## Serienänderung:

### Entfall der Stützringe an der 20mm Axialpumpe (AQ) und an der 20 mm Reihenpumpe (RP)

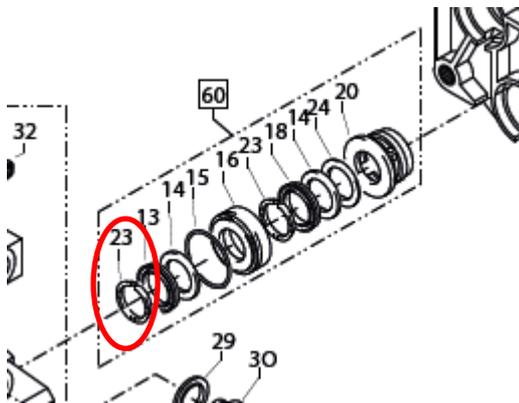
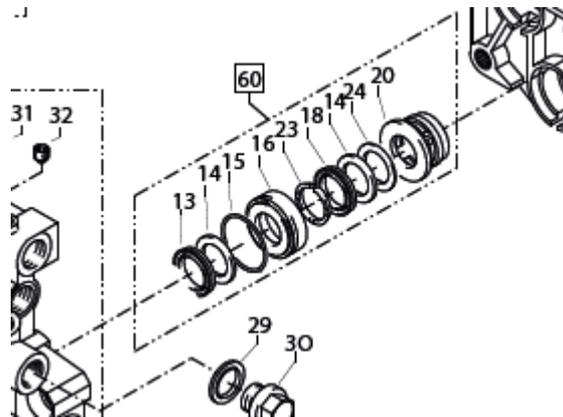
Seit KW14/2023 wird bei allen 20 mm Axialpumpen (AQ) und den 20 mm Reihenpumpen (RP) an der Hochdruckseite (hinter der Gewebemanschette) der Stützring Art. Nr.: 40021 weggelassen.

Bisher :

Neu:

Der Entfall des Stützringes auf der Hochdruckseite hat keine negativen Auswirkungen auf die Pumpe.

Auch werden künftig alle Reparatursätze ohne die Stützringe auf der Hochdruckseite ausgeliefert.
